RENESAS TECHNICAL UPDATE

製品分類	MPU & MCU	発行番号	TN-RX*-A106A/J	Rev.	第1版
題名	RX111グループ USB2.0ホスト/ファンクションモジュール(USBc)に関するマニュアルの誤記訂正		情報分類	技術情報	
適用製品	RX111グループ	対象ロット等	関連資料	RX111グループ ユーザーズマニュアルハードウェア編 Rev.1.10 (R01UH0365JJ0110)	
		全ロット

RX111グループ ユーザーズマニュアルハードウェア編のUSB2.0ホスト/ファンクションモジュール(USBc)章において誤記がありましたので、以下のとおり訂正いたします。

図25.8 BRDY割り込み発生タイミング図

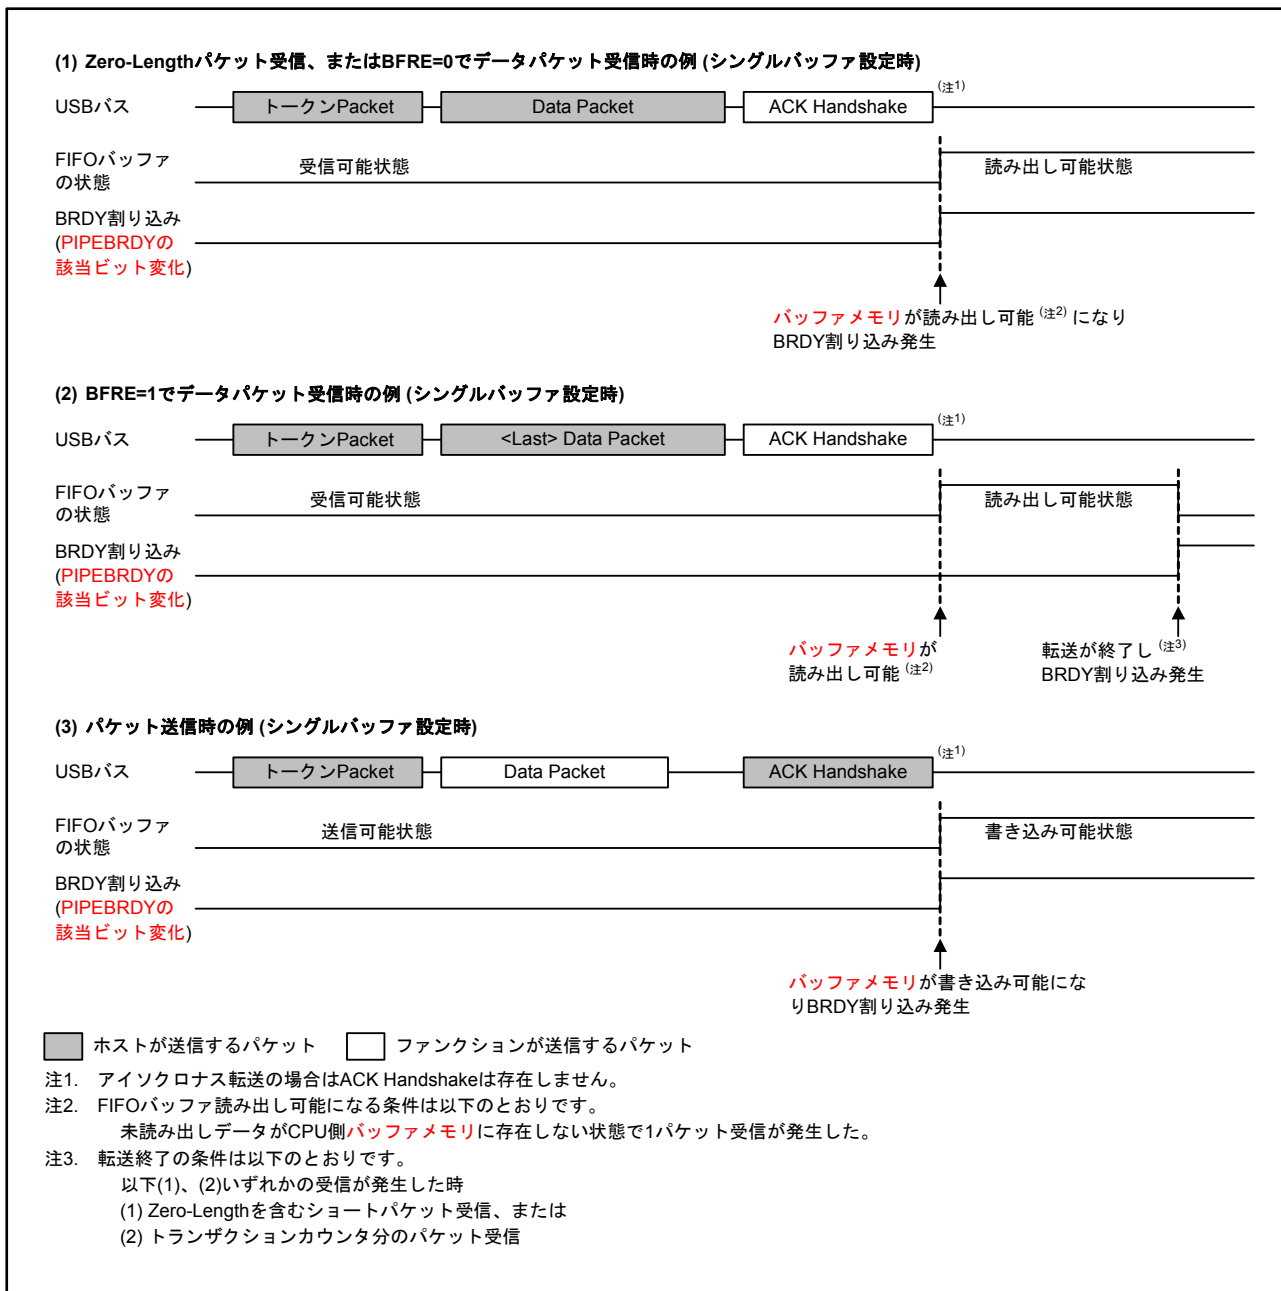
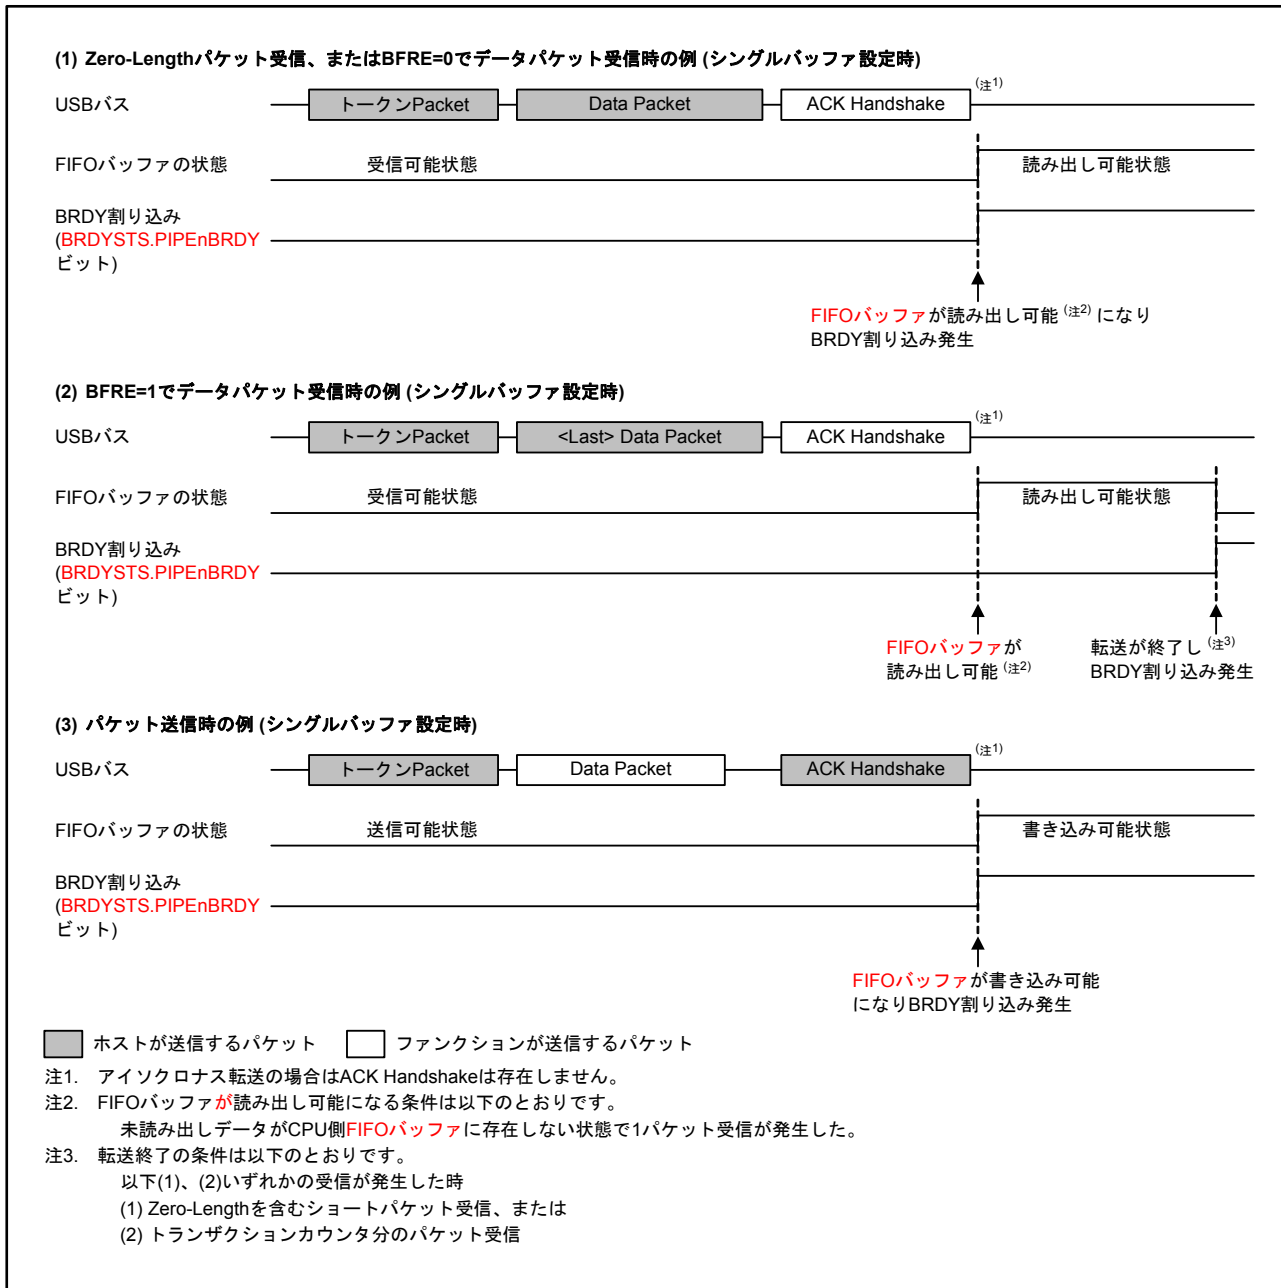
•Page 706 of 1244

図25.8を以下のとおり訂正いたします。

図 25.9 NRDY割り込み発生タイミング図 (ファンクションコントローラ機能選択時)

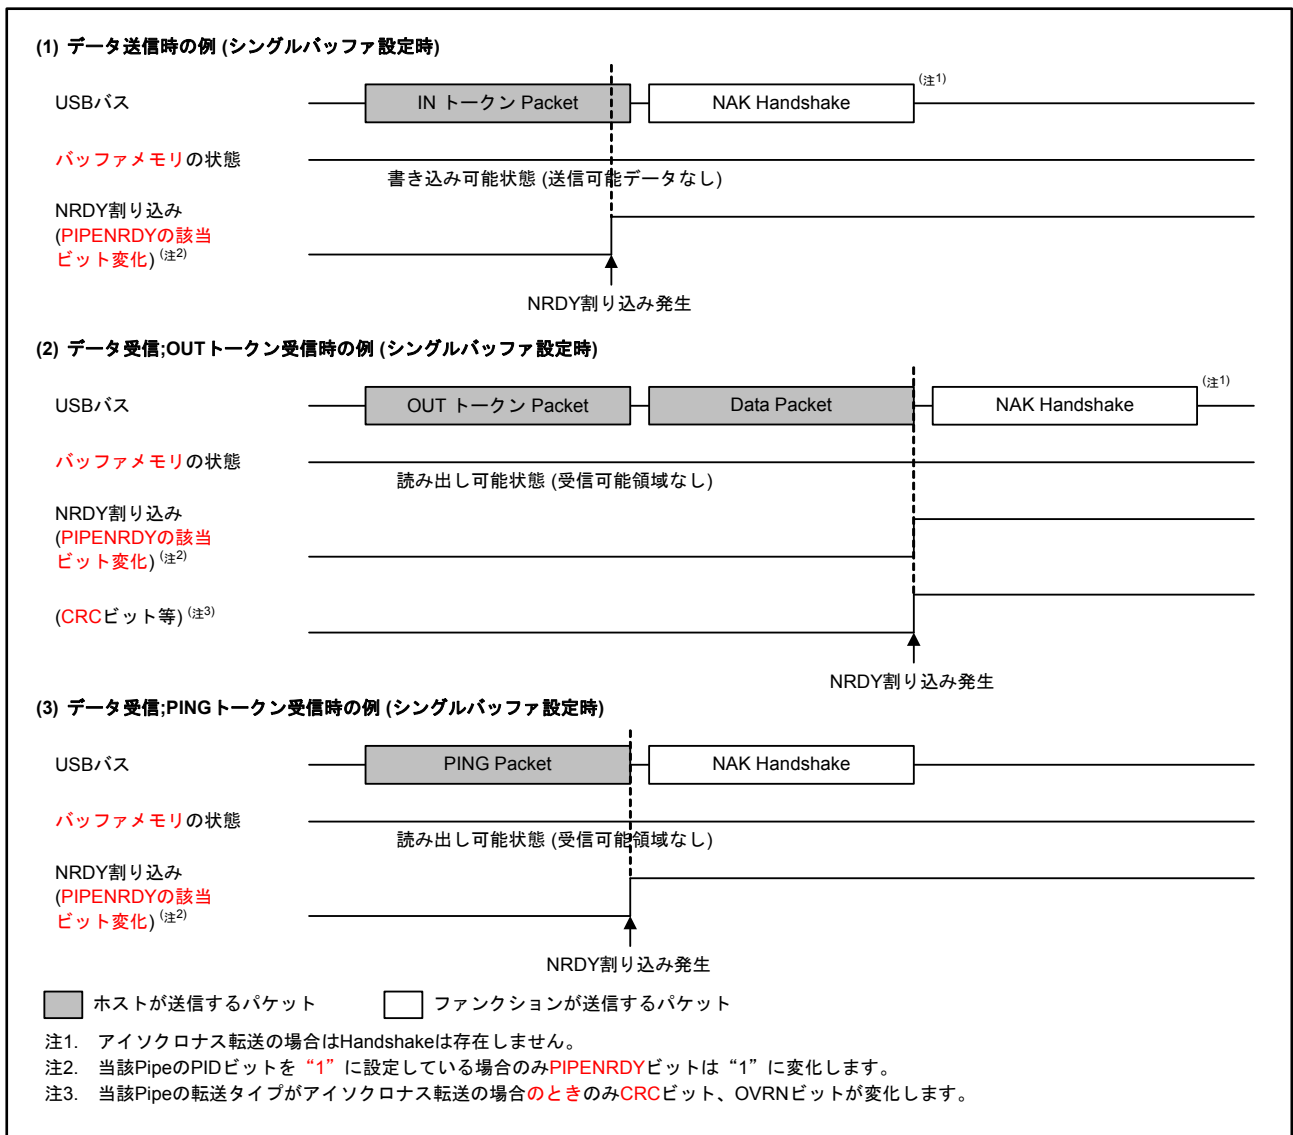
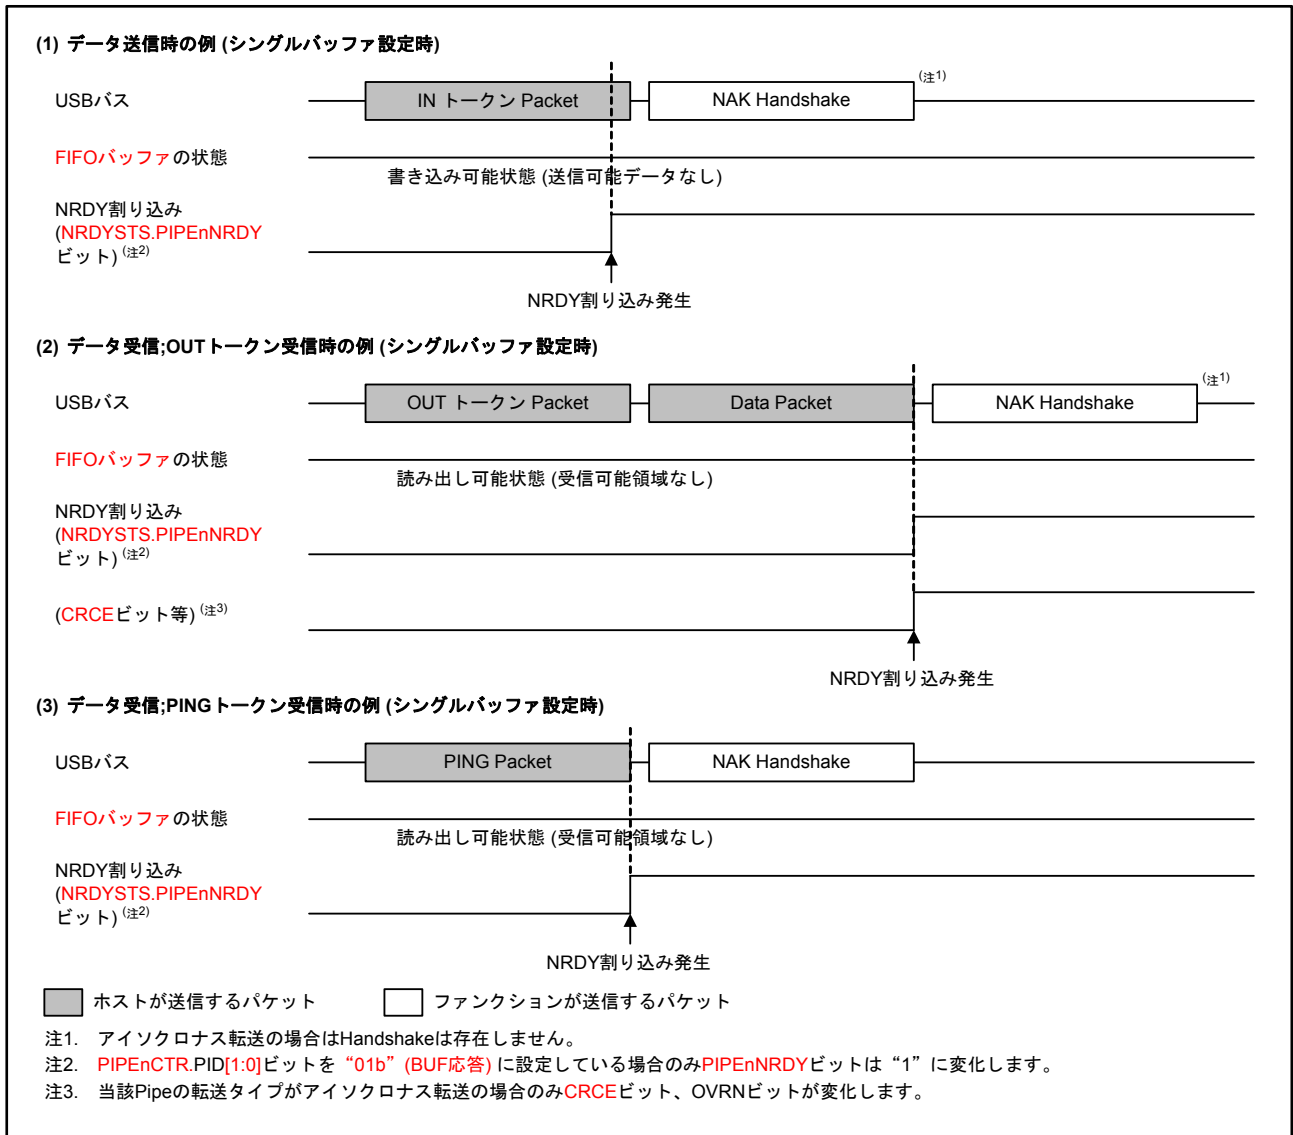
•Page 709 of 1244

図25.9を以下のとおり訂正いたします。

図25.10 ファンクションコントローラ機能選択時のBEMP割り込み発生タイミング図

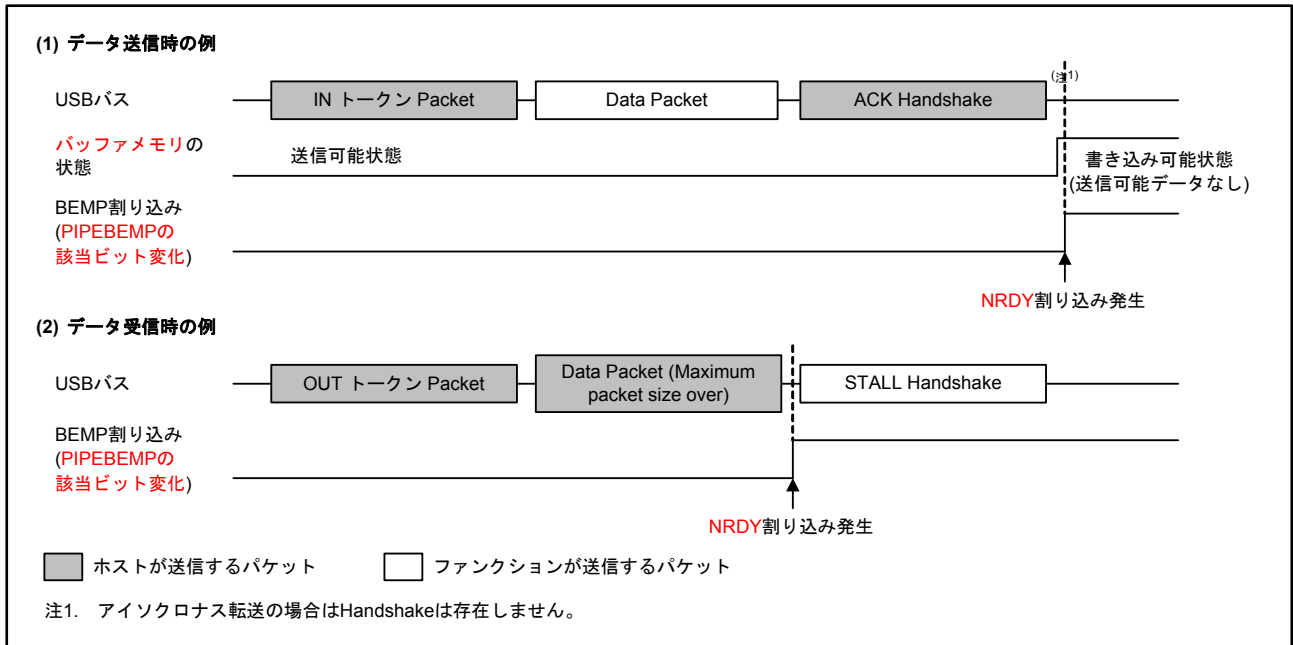
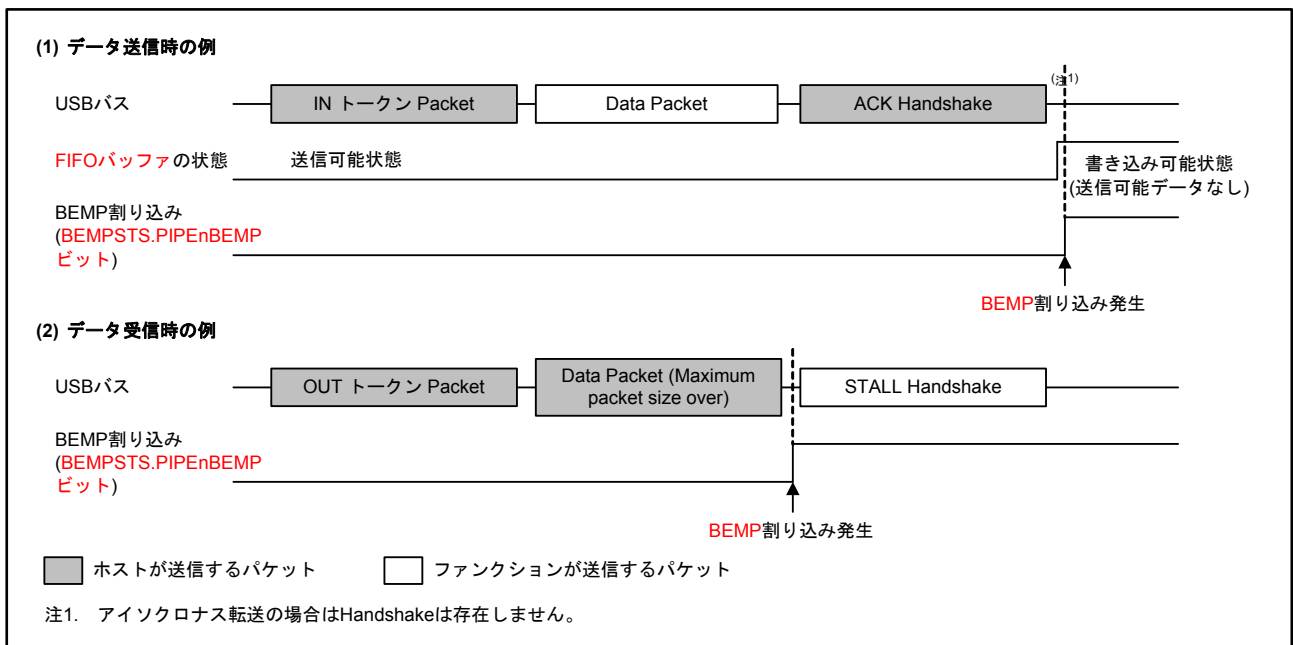
•Page 710 of 1244

図25.10を以下のとおり訂正いたします。
